MER Lelystad Airport

Bijlage 3 Definitieve ontwerp aansluitroutes

Aansluitroutes Lelystad

Reactie op voorstellen consultatietrajecten Lelystad Airport

Figuur 4-1 Geconsulteerd ontwerp Lelystad CTR

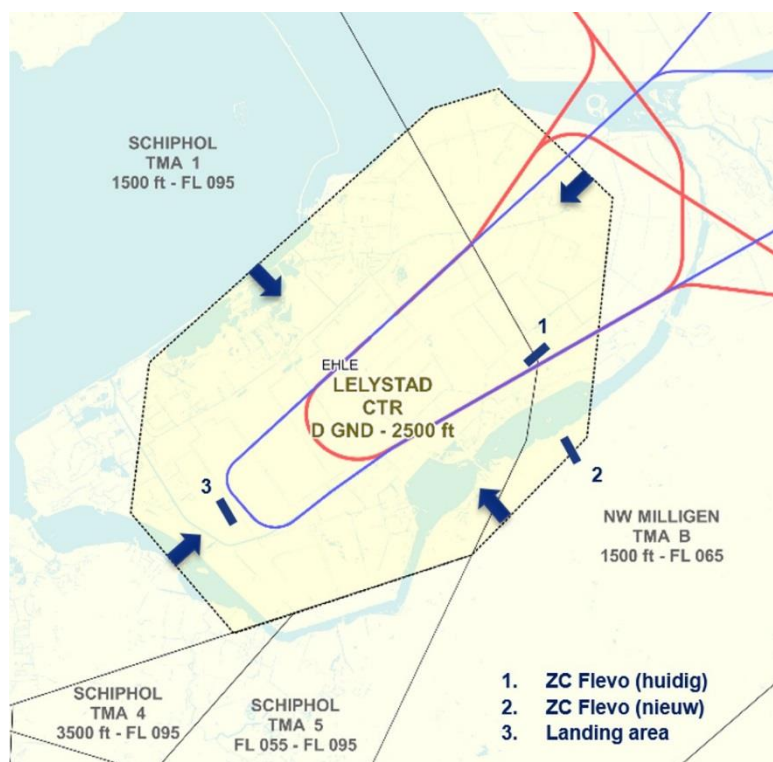
Er zijn diverse voorstellen gedaan door luchtruimgebruikers om de TMA te wijzigen. De TMA is de zone rondom de CTR waarbinnen het naderend en vertrekkend verkeer rondom de luchthaven wordt gecontroleerd. De TMA is in het nieuwe ontwerp aan de hand van de gedane voorstellen aan de noordwestzijde verkleind. Hierdoor komt meer luchtruim beschikbaar waar de kleine luchtvaart zonder toestemming te vragen aan de luchtverkeersleiding, gebruik van kan maken. Het lateraal verkleinen van de TMA op andere locaties is niet mogelijk, voornamelijk omdat voldoende ruimte nodig is om vliegtuigen op veilige afstand van elkaar te laten passeren. Figuur 4-4 toont het ontwerp van de routes binnen de TMA.

Figuur 4-6 Nieuw ontwerp voor wachtgebied

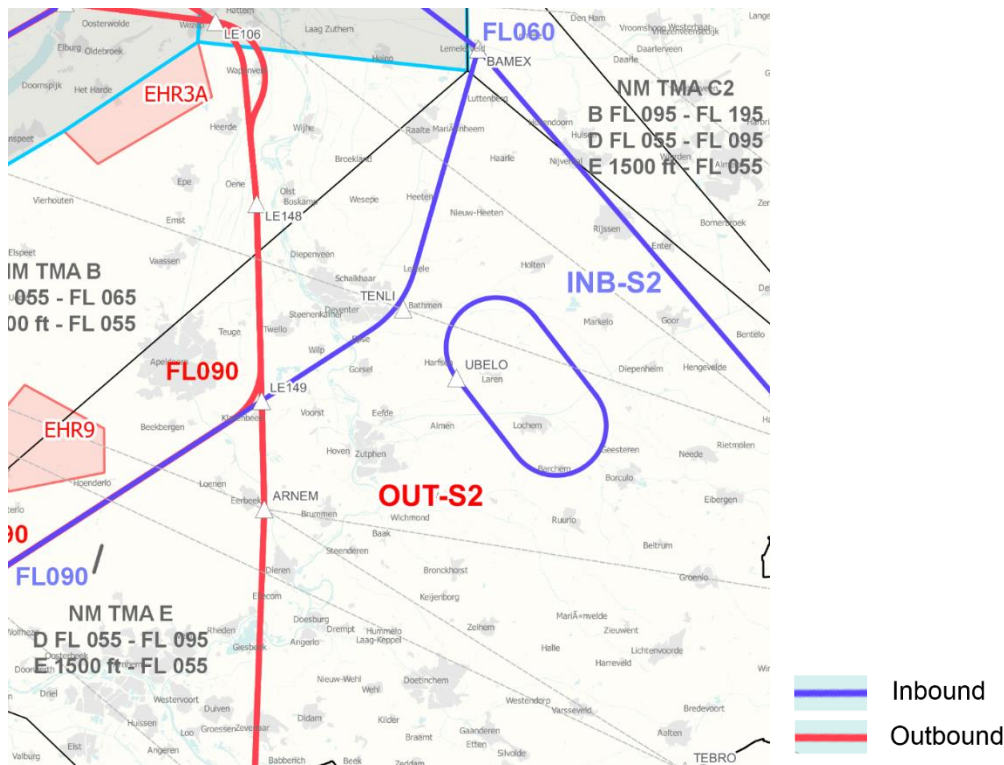
wachtgebieden bij de IAF Noord (Steenwijkerland) en IAF Zuid (Lemelerveld) te vervangen door een enkel wachtgebied boven het vliegveld Lelystad, in lijn met de situatie bij de luchthaven Eindhoven, zodat het luchtruim in de omgeving van IAF Noord en IAF Zuid niet beperkt wordt voor zweefvliegen. Daarbij wordt voorgesteld een nieuw wachtgebied voor twee vliegtuigen boven vliegveld Lelystad te realiseren, onder wachtgebied ARTIP van Schiphol. Onderstaande figuur toont het geconsulteerde ontwerp voor de wachtgebieden en geeft schematisch het voorstel weer voor het verplaatsen van de wachtgebieden naar ARTIP.

Er is er een alternatieve oplossing gevonden die voldoet aan de uitgangspunten, en tegemoet komt aan zorgen van de omgeving. Dit houdt in het verplaatsen van wachtgebieden bij Steenwijk en Lemelerveld door één andere - hoger gelegen - locatie boven de noordelijke Achterhoek (in NM TMA E). Gelet op de ervaringen bij Eindhoven wordt verwacht dat het wachtgebied ongeveer 1 keer per kwartaal wordt gebruikt. Deze oplossing beperkt de overlast voor omwonenden doordat dit wachtgebied op FL090 gerealiseerd wordt in plaats van FL060 (of te wel op 2.700 meter in plaats van 1.800 meter), en wordt mogelijke overlast bij Steenwijkerland, Weerribben en Lemelerveld gereduceerd. Hiermee wordt tegemoet gekomen aan wensen van zowel bewoners als luchtruimgebruikers. Figuur 4-6 toont het ontwerp van het nieuwe wachtgebied.

Figuur 4-8 Geconsulteerd ontwerp sector 1 bij zuidwestelijk baangebruik

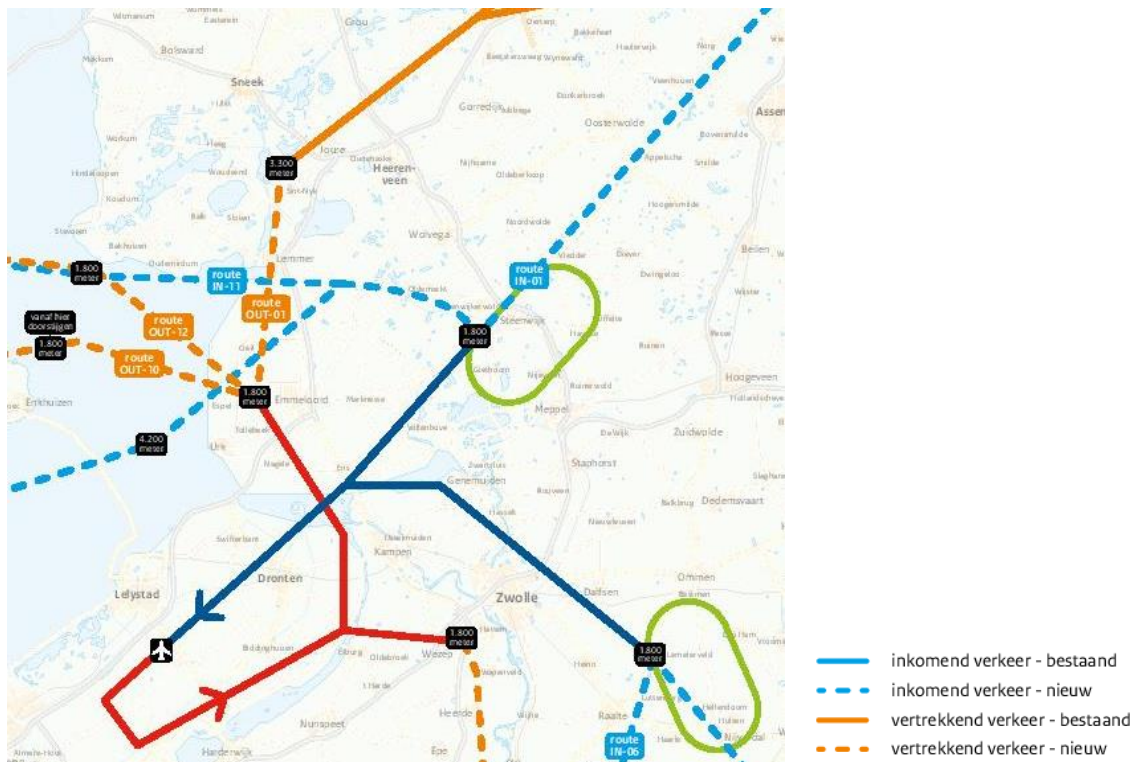
Zowel de bewonersdelegatie als de provincie Friesland hebben diverse voorstellen gedaan om de route van Lelystad Airport vanuit en naar het noorden aan te passen. Dit heeft met name betrekking op het toepassen van glijvluchtnaderingen, het ontzien van Lemmer, en natuurgebied de Weerribben. Zie Figuur 2-1 (pagina 5) voor een illustratie van de vijf luchtruimsectoren in Nederland.

De nadering vanuit sector 1 zal in de praktijk in glijvlucht worden uitgevoerd mits dit niet leidt tot interferentie met Schiphol verkeer. Het volledig ontwerpen van de route als CDA naar Lelystad is echter niet mogelijk, omdat een vlucht die een CDA uitvoert in zijn dalprofiel rekening houdt met een ononderbroken, onverstoorde daling. Dit vereist dat het gebied vanaf de hoogte waarop de daling wordt ingezet vanuit sector 1 tot de hoogte van de IAF (Steenwijkerland), het punt waar vliegtuigen het luchtruim rondom Lelystad binnen vliegen, vrij is van ander verkeer. Dit is in het geval van de route naar IAF Noord een dusdanig groot gebied waar veel Schiphol verkeer vliegt dat deze onverstoorde nadering niet kan worden gegarandeerd en dus interferentie met Schiphol verkeer kan optreden.

Figuur 4-10 Geconsulteerd ontwerp sector 2 bij zuidwestelijk baangebruik

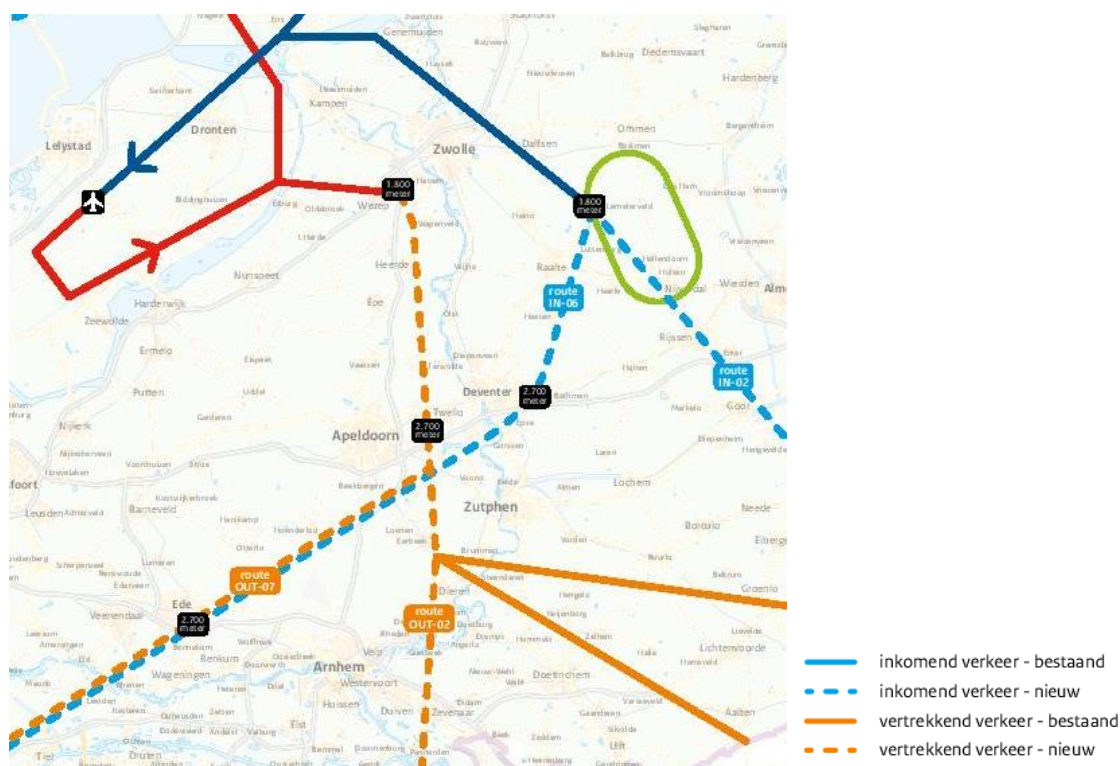
Verkeer vanuit sector 2 zal in de praktijk vanaf RKN (grens met Duitsland) een glijvlucht maken tot Zwolle. Dit verkeer zal hoger vliegen over IAF Zuid nabij Lemelerveld dan in het geconsulteerde ontwerp. Omdat bij bepaalde weerscondities (zoals flinke meewind) het kan voorkomen dat een vliegtuig boven FL060 uitkomt bij IAF Zuid, is de afspraak gemaakt dat er bij IAF Zuid gevlogen wordt op een hoogte van FL060 of hoger. Daarmee wordt invulling gegeven aan de wens van de bewonersdelegatie en de provincie Overijssel.

Vanaf Zwolle wordt in de praktijk een glijvlucht gemaakt naar de baan bij zuidwestelijk baangebruik. Dit is niet geheel mogelijk bij noordoostelijk baangebruik, aangezien er dan deels horizontaal moet worden gevlogen boven Flevoland, onder de Schiphol TMA.

Figuur 4-11 Ontwerp aansluitroutes van en naar sector 2

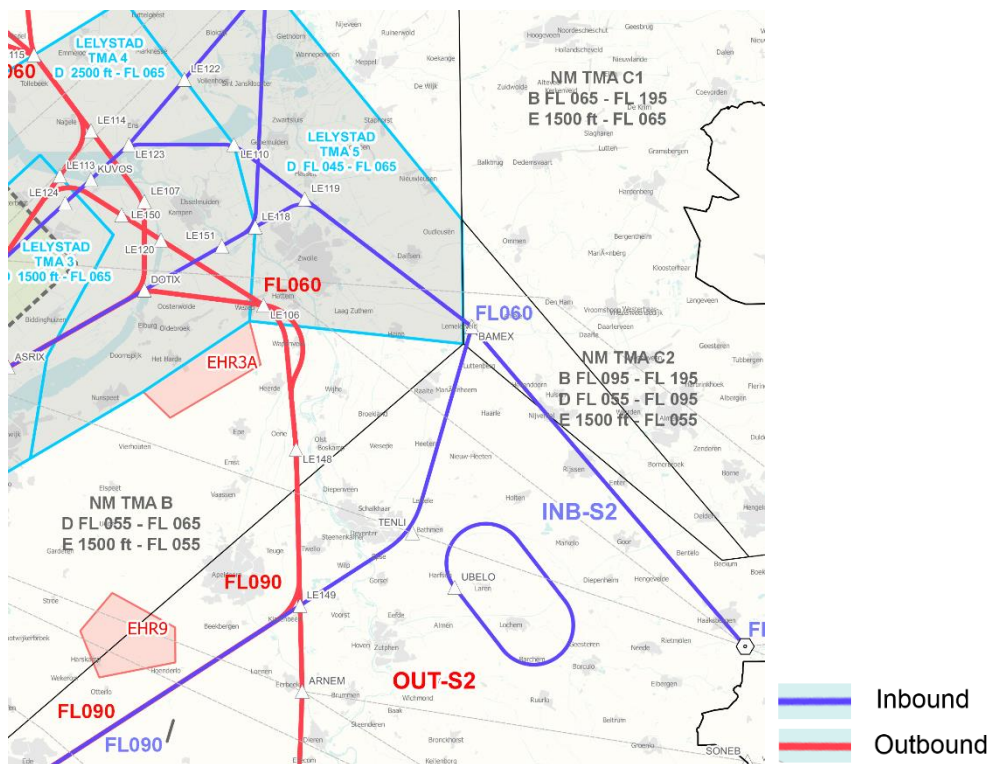
Voor de vertrekroutes naar sector 2 zijn zowel door de bewonersdelegatie als tijdens de internetconsultatie voorstellen gedaan om enkele woonkernen te ontzien. LVNL/CLSK heeft voor twee specifieke verzoeken oplossingen uitgewerkt. Ten eerste is in het definitieve ontwerp de route oostelijk van Heerde en ten tweede ook oostelijk om Oene gelegd, om geluidhinder in beide dorpen zo veel mogelijk te beperken (Figuur 4-11).

De locatie van het eindpunt van de vaste vertrekroute pal na Wezep is onderdeel van de aan de Alderstafel bestuurlijk overeengekomen routeset B+. Aan de Alderstafel is bestuurlijk afgesproken dat vliegtuigen minimaal op 1.800 meter het “oude land” bereiken. Gelet op de complexiteit van het luchtruim boven Wezep en de verwevenheid met de routeset B+ is een wijziging in deze route niet in het lopende validatieproces mee te nemen. Er is wel ruimte om samen met de betrokken gemeenten en provincie te verkennen op welke wijze – en met welk tijdspad – een optimalisatie van de ligging en het gebruik van de route boven Wezep binnen de uitgangspunten van B+ mogelijk is. De ontwerpvrage die hier voorligt leent zich om te komen tot lokale optimalisatie gebruikmakend van de experimenteerruimte, zoals deze in de Aldersafspraken is voorzien.

Figuur 4-14 Geconsulteerd ontwerp sector 4 en 5

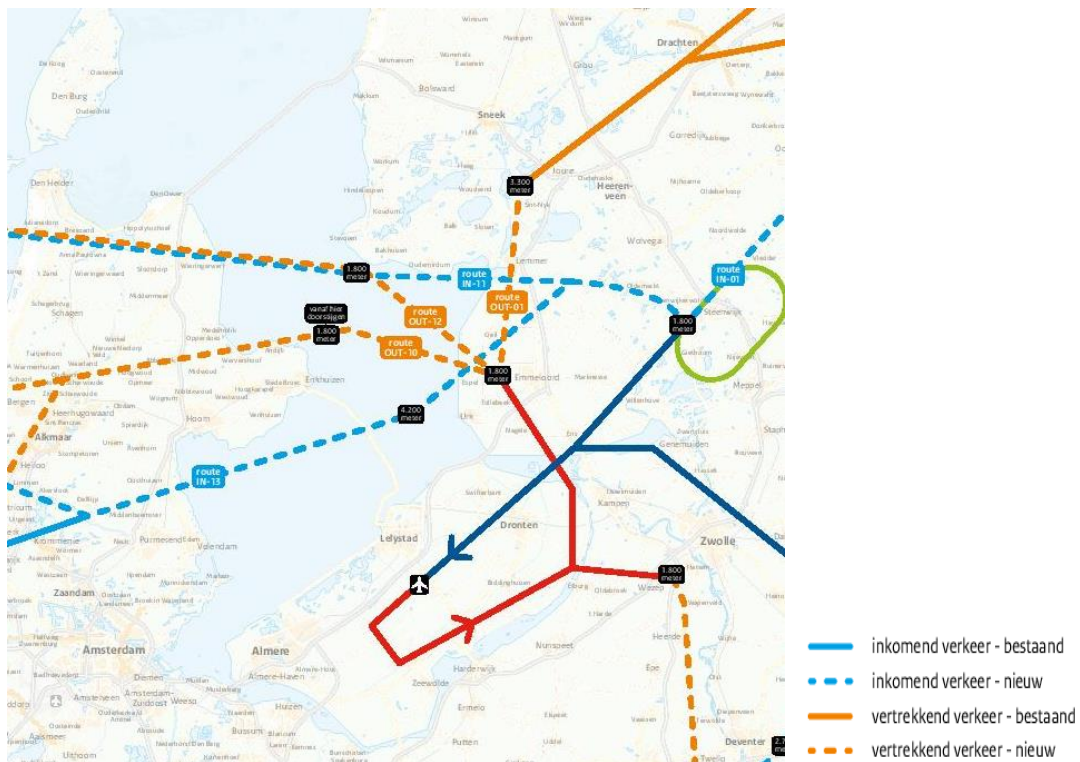
De Friese overheden hebben daarnaast gevraagd om verdere routeoptimalisaties zodat de routes van en naar sector 4 en 5 niet over Friesland gaan, ook rekening houdend met een nauwkeurigheidsmarge van 1,5 kilometer. Bij het verplaatsen van de route in zuidelijke richting komt deze in de buffer van het verkeersleidingsgebied Schiphol te liggen (Schiphol TMA). Conform internationale standaarden moet het verkeer tenminste 2,5 nautische mijlen vrij zijn van naburig luchtruim (dit is exclusief de navigatienauwkeurigheid van het vliegtuig van 1 nautische mijl). Dit verzoek kan daarom niet ingewilligd worden. Het verleggen van IN-13 ten zuiden van Espel is niet mogelijk, omdat dit òf interfereert met inbound Schipholverkeer, òf de bocht niet haalbaar wordt bij IAF Noord.

In het huidige routeconcept is, na veelgehoord commentaar en ingediende voorstellen, de route geoptimaliseerd, zodat de Weerribben grotendeels wordt ontzien. IN-13 bevat nu een grotere bocht richting IAF Noord.

Figuur 2-1 Geconsulteerd ontwerp Lelystad CTR

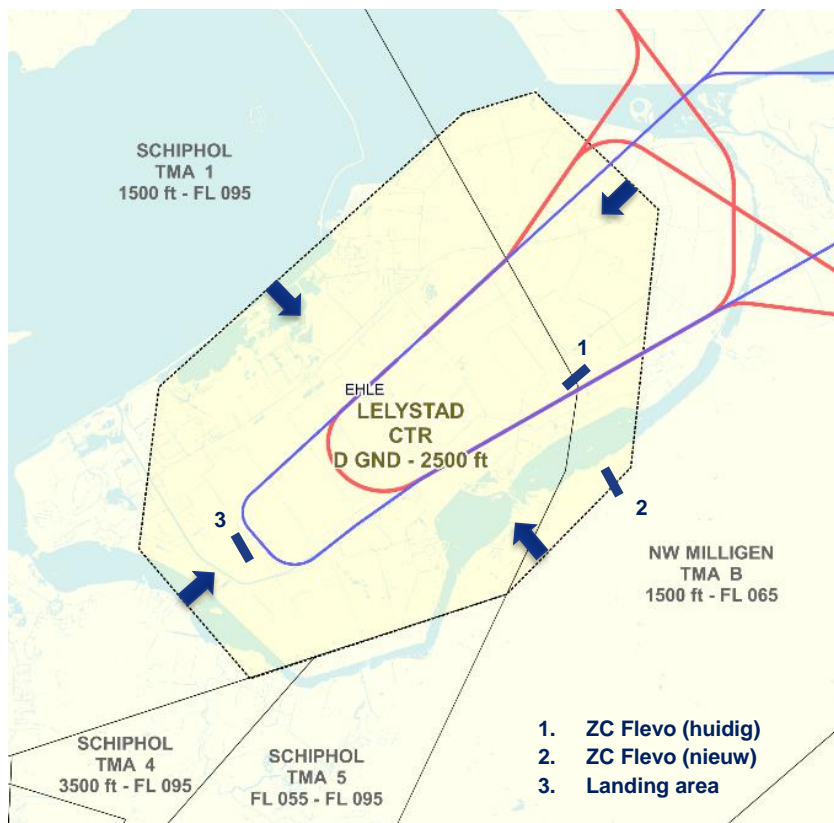
- Voorstel 1: Noordwestelijke corridor vrijlaten over land voor kleine luchtvaart
- Voorstel 2: Zo klein mogelijke CTR
- Voorstel 3: Simulated Forced Landing area dient te blijven bestaan
- Voorstel 4: Nieuwe locatie ZC Flevo buiten CTR
- Voorstel 5: Huidige locatie ZC Flevo buiten CTR / TMA

Figuur 2-2 Geconsulteerd ontwerp Lelystad TMA

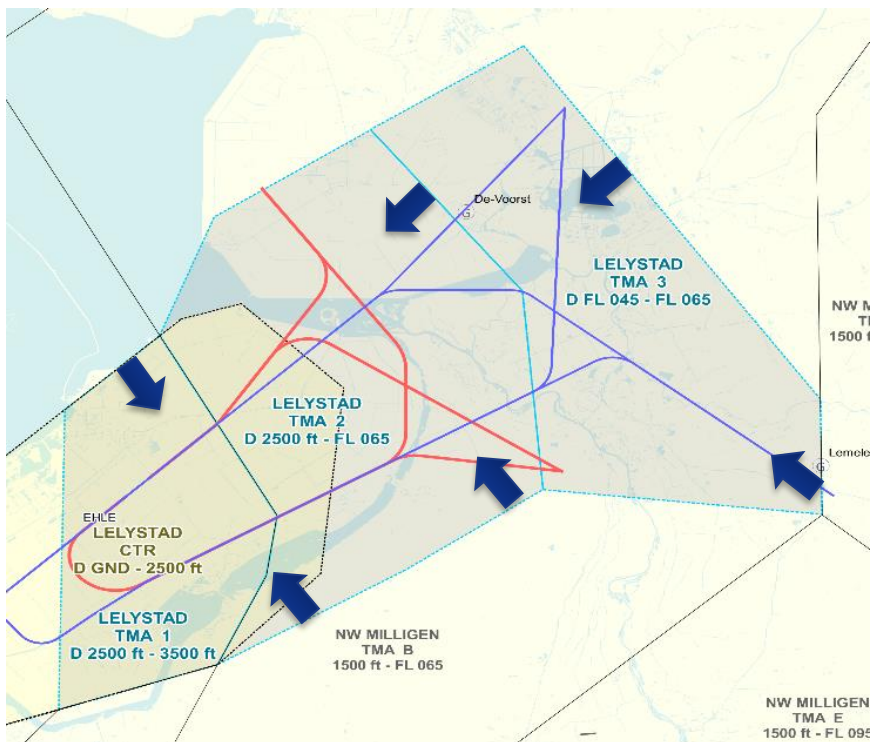
- Voorstel 6: IAF Zuid verplaatsen
- Voorstel 7: Oost grens Lelystad TMA richting westen verschuiven
- Voorstel 8: Verkleinen Lelystad TMA
- Voorstel 9: TMA 2/3 grens richting zuidwesten
- Voorstel 10: TMA 1 en 2 ondergrens 3000 ft, TMA 3 ondergrens FL055
- Voorstel 11: TMA 2 verkleinen of verhogen bij Harderwijk
- Voorstel 12: RMZ/TMZ in TMA 3
- Voorstel 13: TMA klasse E i.p.v. klasse D

Figuur 2-3 Geconsulteerd ontwerp van wachtgebieden

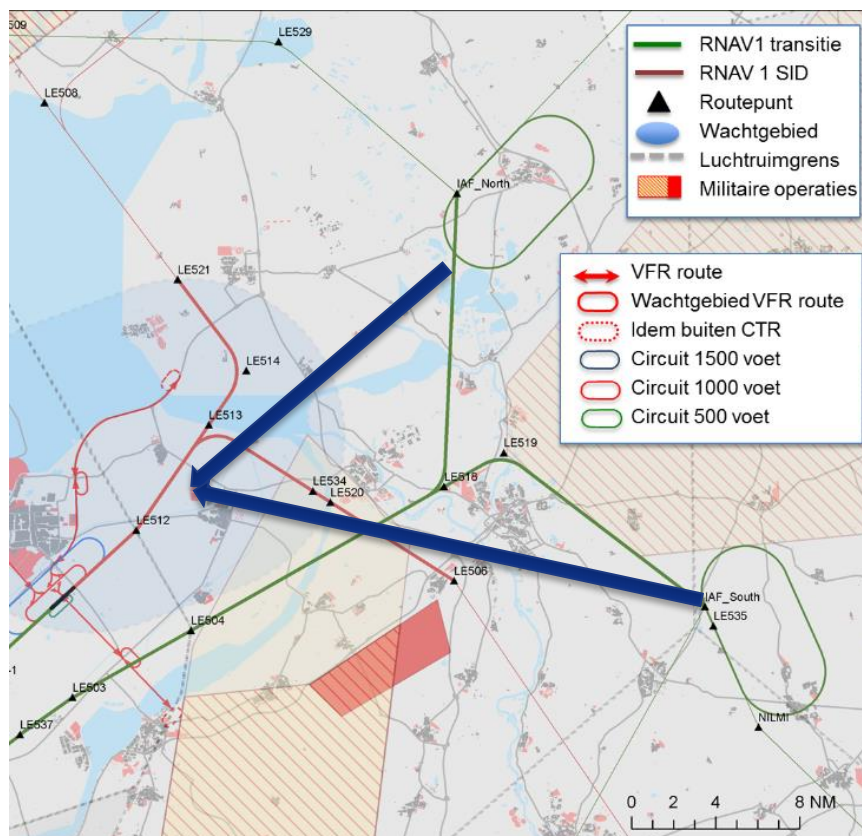
- Voorstel 14: Wachtgebieden verplaatsen naar ARTIP
- Voorstel 15: ARTIP naar FL080

Figuur 2-4 Voorstellen t.b.v. behoud valschermspringen Teuge

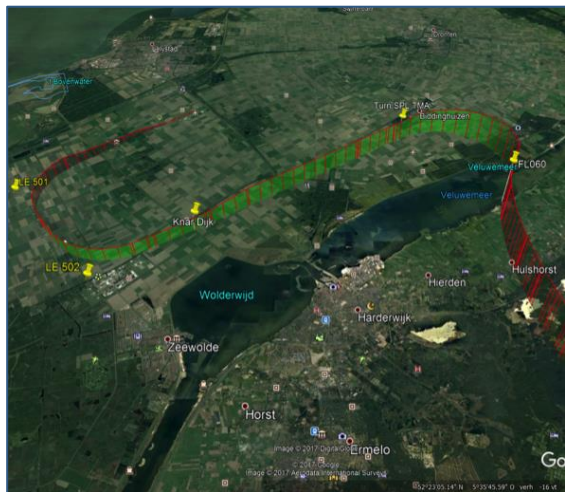
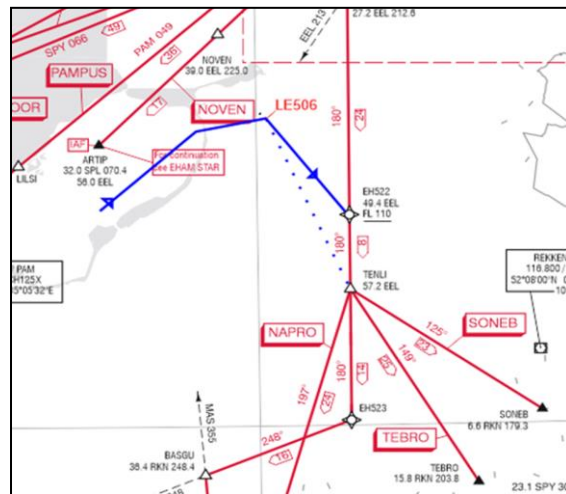
- Voorstel 16: NM TMA B/CTA Amsterdam verhogen
- Voorstel 17: Gebruik Standard Instrument Departure route Eelde
- Voorstel 18: B++ variant

Figuur 2-5 De luchtruimclassificatie van de NM TMA's

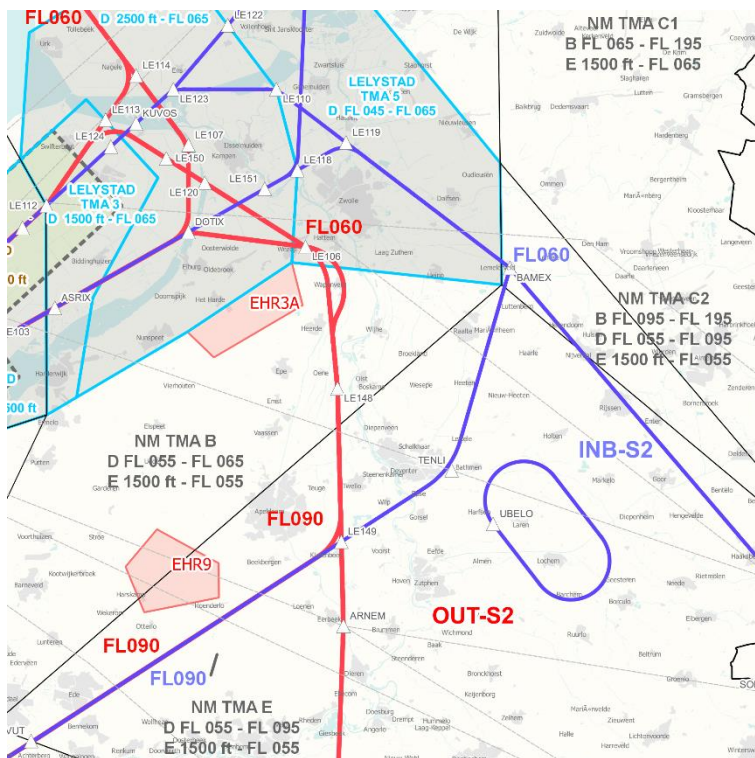
- Voorstel 21: Houd de NM TMA's klasse E
- Voorstel 22: Wijzig alleen het luchtruim rond de routes en pas RMZ/TMZ toe

Figuur 2-2 Geconsulteerde ontwerp sector 1 bij zuidwestelijk baangebruik

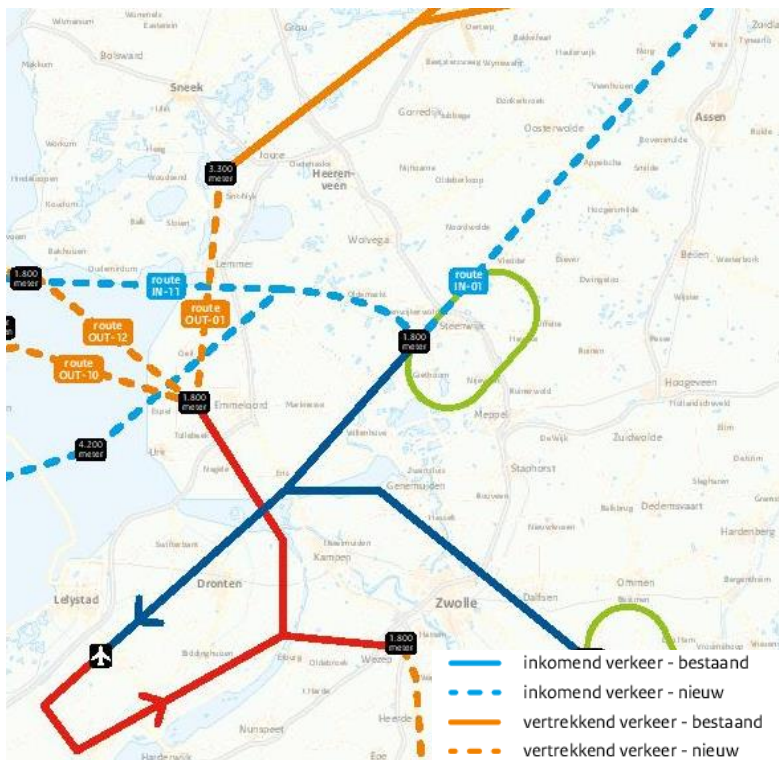
- Voorstel 2: CDA vanaf FL180 naar IAF Noord op FL060 (voor IN-01)
- Voorstel 3: Verhogen entry point IAF Noord (voor IN-01)
- Voorstel 4: CDA vanaf IAF Noord (voor IN-01)
- Voorstel 5: Ontzien van Lemmer door OUT-01 te verschuiven

Figuur 2-3 Geconsulteerde ontwerp sector 2 bij zuidwestelijk baangebruik

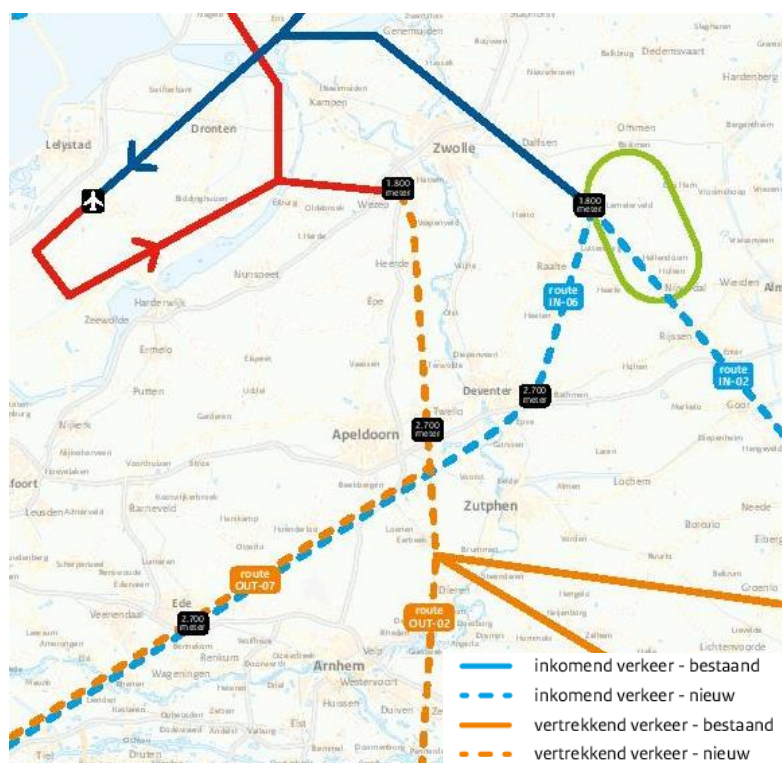
- Voorstel 6: CDA vanaf RKN naar IAF Zuid (voor OUT-02)
- Voorstel 7: Inkomend verkeer laten kruisen boven het uitgaande verkeer (t.a.v. OUT-02).
- Voorstel 8: Aansluiting op Eelde SID
- Voorstel 9: Aansluitroute OUT-02/OUT-07 Wezep-Apeldoorn (IJssel)
- Voorstel 10: Aansluitroute IN-06/OUT-07 Ede en omgeving
